**Monsieur le Commissaire enquêteur**  
Enquête publique sur la restauration du  
trait de côte et la restauration de la  
biodiversité du lac d'Hossegor

Objet : Projet de désensablement du lac -  
Enquête publique 2017

Mesures des altitudes de seuil-Pont Notre Dame

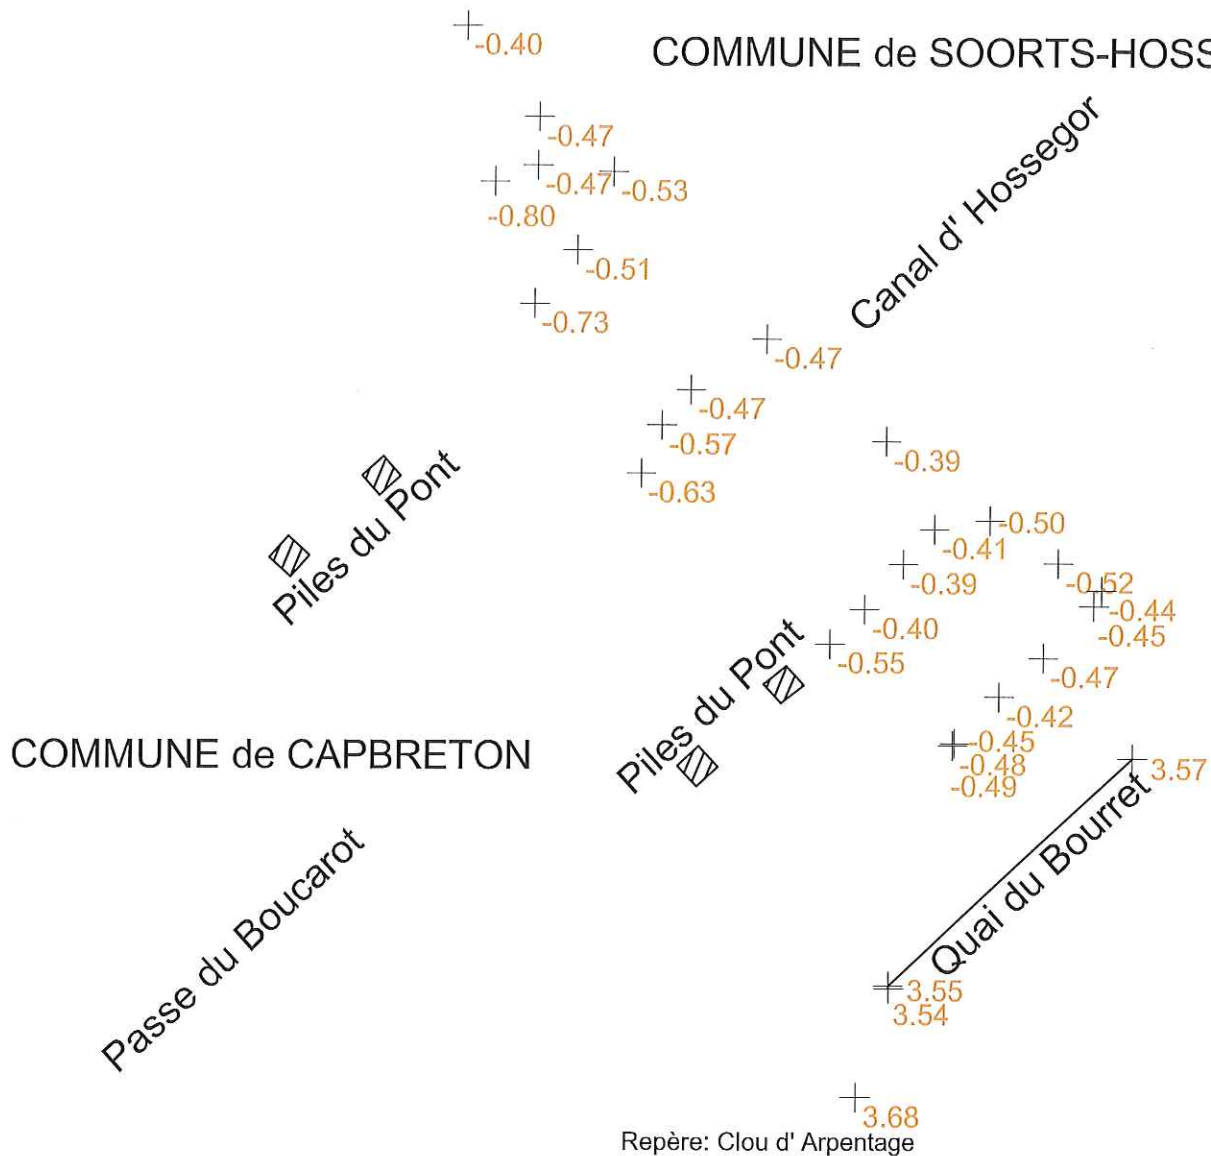
En complément de notre remise d'observations de ce jour, je vous prie de trouver ci-joint le plan représentant les cotes du seuil Notre Dame réalisé par M. JN Mesplède, Géomètre Expert du cabinet Dune.

Ce plan est à comparer avec celui du cabinet ARGEO figurant au dossier, sachant que le seuil est constitué par un enrochement irrégulier mis à mal par les courants de marée, ce qui explique les différences constatées. Je vous rappelle qu'une bonne connaissance du seuil nécessiterait un scan à marée basse par fort coefficient (de l'ordre de 100), ce qui permettrait d'en obtenir une modélisation précise.

Devant le scepticisme, voire la mauvaise foi, des acteurs de ce dossier, nous avons jugé utile de produire ce document qui est de nature à remettre en cause les résultats des études et l'économie générale du projet.
